Riparare la testa d'accoppiamento pneumatico comporta dei rischi

figura 1

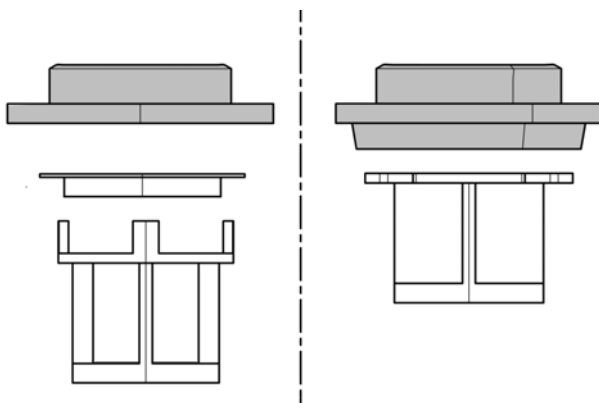
Si raccomanda di utilizzare l'anello di tenuta appropriato secondo il disegno del filtro interno.

Se il filtro è formato da due parti, come mostrato nel disegno di sinistra della figura 1, deve essere utilizzato l'anello di tenuta piatto. Se il filtro è costituito da un solo pezzo, come mostrato nel disegno di destra della figura 1, occorre utilizzare l'anello di tenuta più spesso.

figura 2

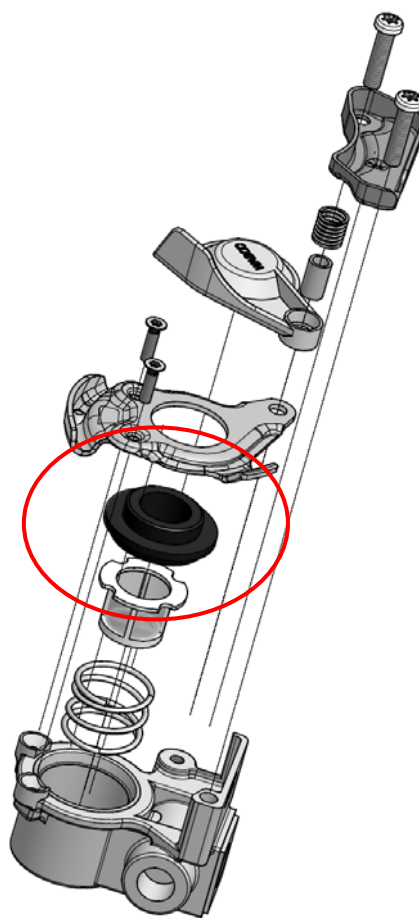
La figura 2 descrive la sequenza di montaggio della testa di accoppiamento pneumatico.
